伊方発電所第3号機
1次系配管取替え工事について

令和3年2月2日

四国電力株式会社

1. 工事目的・工事範囲

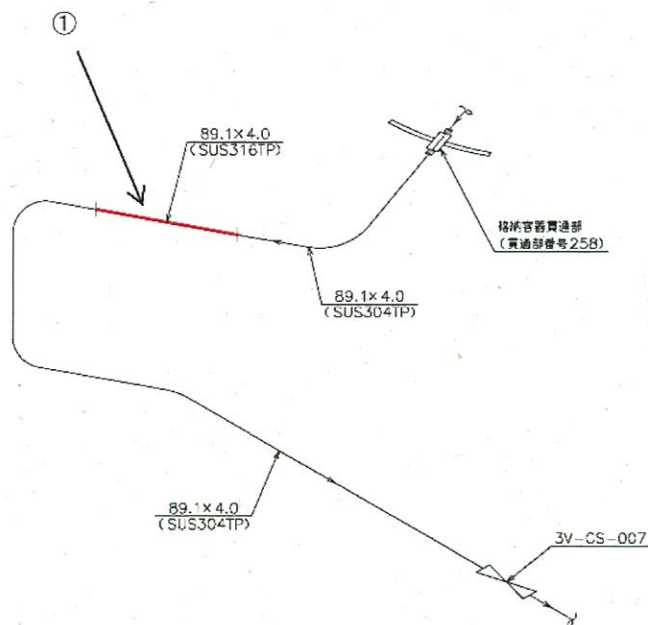
- 伊方3号機では、これまでに、酸素型応力腐食割れによる損傷事象は認められていないが、抽出ラインの一部においては、高温かつ溶存酸素濃度が比較的高くなる可能性のある個所（通常運転時に高温水が通水されている閉塞分岐ライン）が存在し酸素型応力腐食割れが懸念されるため、予防保全の観点から、耐腐食性に優れた材料（SUS304 → SUS316）の配管へ取替えを実施する。

凡例	取替範囲	工事内容	手続き
—	抽出ライン	原子炉冷却系統施設のうち、化学体積制御設備に係るものの改造(材料変更)	認可申請 (炉規/電事)

2 変更概要

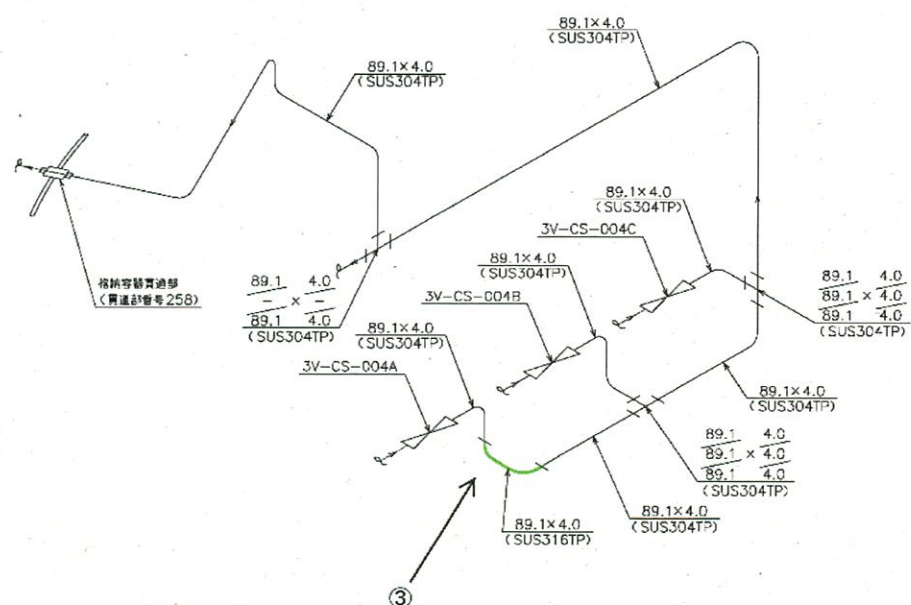
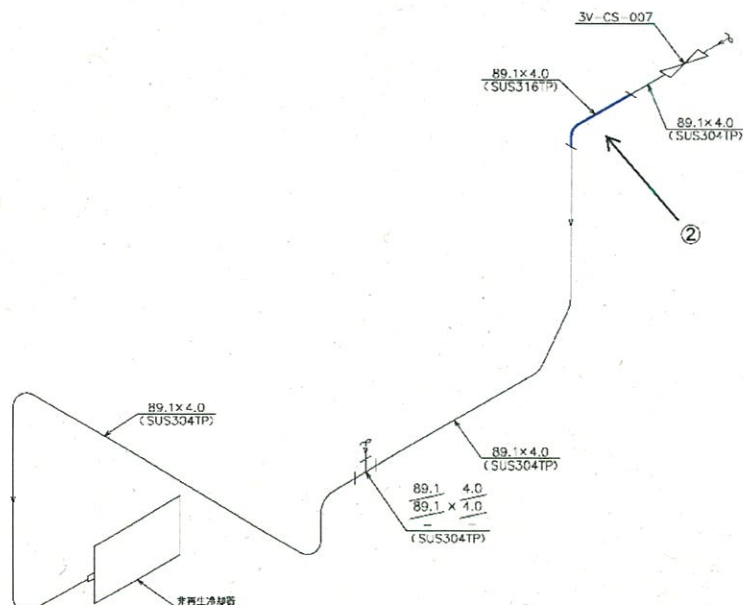
番号	主配管の仕様					
	変更前			変更後		
	外径 (mm)	厚さ (mm)	材料	外径 (mm)	厚さ (mm)	材料
①	89.1	4.0	SUS304TP	同左	同左	SUS316TP
②	89.1	4.0	SUS304TP	同左	同左	SUS316TP
③	89.1	4.0	SUS304TP	同左	同左	SUS316TP
